Documento de Aclaraciones # 1

SDC-97-2019

**Remozamiento CEREMA Recinto Luis Napoleón Nuñez Molina, del ISFODOSU,
Licey Al Medio, Rep. Dom"**

10 de Septiembre 2019

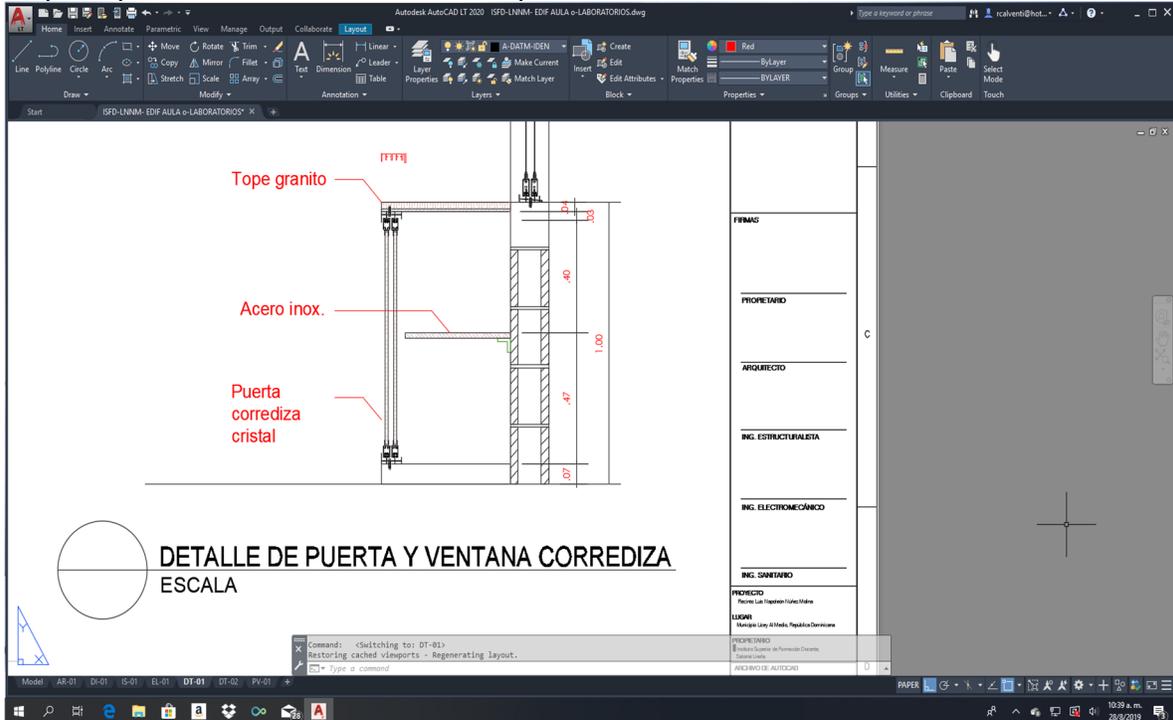
Pregunta #7: En el tercer nivel, donde va el Aluzinc, y se va a hacer el trabajo para los desagües donde tenemos que levantar el piso y las cerámicas, en el caso de que las cerámicas no puedan salvarse, esa partida esta contemplada en el presupuesto? Que incluyen los trabajos?

Respuesta #7: Considerar lo solicitado en las partidas 1.02 y 3.01 de la plantilla de presupuesto versión 2.0 del 10 de septiembre.
